**AVIS RELATIF A LA PROTECTION
CONTRE LES EVENTUELS EFFETS NOCIFS ET NUISANCES
PROVOQUES PAR LES RAYONNEMENTS NON IONISANTS
GENERES PAR DES ANTENNES EMETTRICES STATIONNAIRES**

Commune : TOURNAI - Exploitant : ORANGE

Référence exploitant : 367C1_2/30667C1_1/40667C1_1/50667C1_1

Rapport n° 1382 / 2023

Figure 1 : Vue en plan des lieux de séjour et des points de contrôle

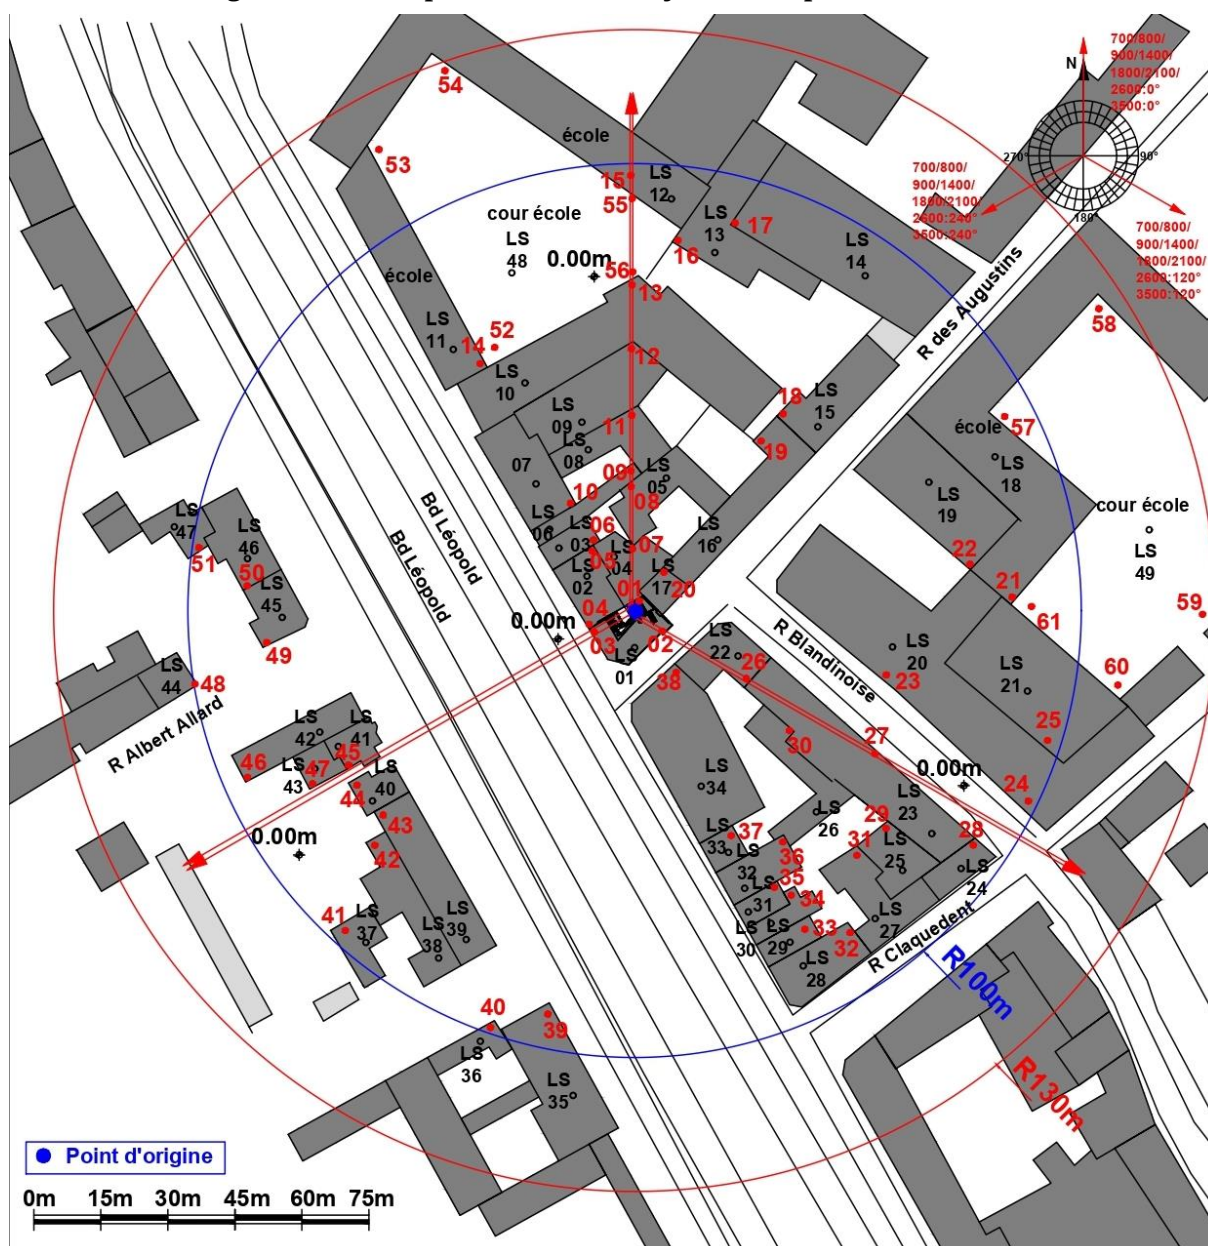
Les fréquences d'émission, la puissance rayonnée par chacune des antennes et leur gain permettent de déterminer le rayon de la zone à analyser. Tout dépassement de la limite par installation est exclu en dehors de cette zone. Le tableau 2 reprend les 35 LS² pour lesquels l'indice d'exposition est le plus élevé. Les différentes colonnes indiquent :

- le numéro du point de contrôle repris sur un des plans de la figure 1;
- le numéro du LS dans lequel se trouve le point de contrôle de la 1^{ère} colonne ;
- l'atténuation d'obstacle prise en compte pour le calcul de l'indice d'exposition dans le LS ;
- le résultat du calcul de l'indice d'exposition.

En ce qui concerne les antennes de l'installation mentionnées dans le tableau 1, la distance maximale à laquelle la limite pourrait être atteinte, à l'extérieur, est égale à 82,0 m. S'il n'y a pas de LS à une distance inférieure, les antennes respectent forcément la limite d'immission.

Dans le cas des LS situés à l'intérieur des bâtiments, une atténuation d'obstacle est prise en compte et il en résulte que la distance maximale à laquelle la limite pourrait être atteinte se réduit à 58,0 m.

Figure 2 : Vue en plan des installations d'antennes dans un rayon de 300 mètres autour de l'installation faisant l'objet de la demande d'avis

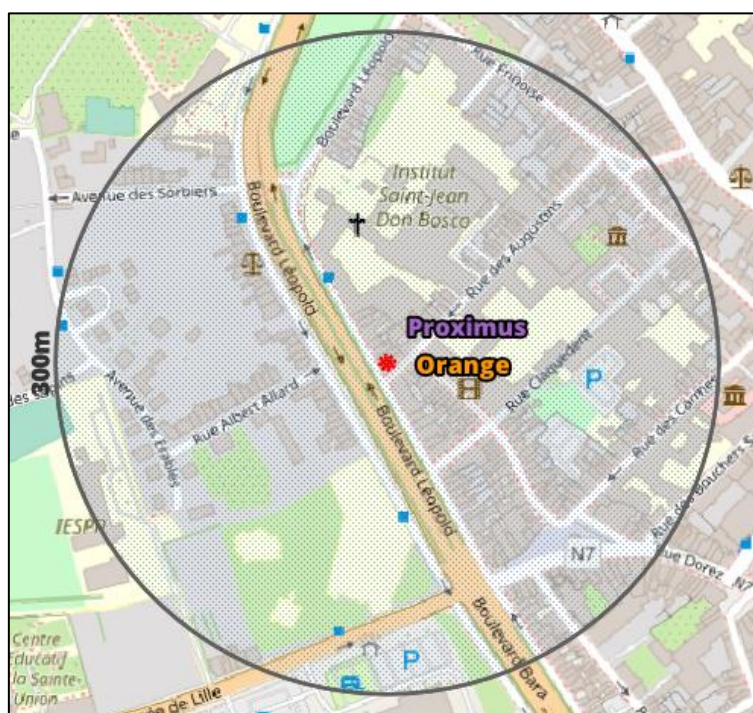
Le plan en projection verticale de la figure 2 indique la localisation des antennes actives éventuelles visées par le décret et situées dans un rayon de 300 mètres autour de l'installation référencée dans le paragraphe 2. Les données de localisation de ces antennes et les avis correspondant sont accessibles via le cadastre en ligne des antennes émettrices stationnaires⁶.

Compte tenu du nombre d'installations localisées dans la figure 2, il apparaît que l'intensité du rayonnement électromagnétique généré, dans les lieux de séjour situés à proximité de l'installation référencée dans le paragraphe 2, par l'ensemble des antennes émettrices stationnaires de l'ensemble des exploitants du même site d'antennes émettrices stationnaires respecte la limite fixée à l'article 4, § 2 du décret.
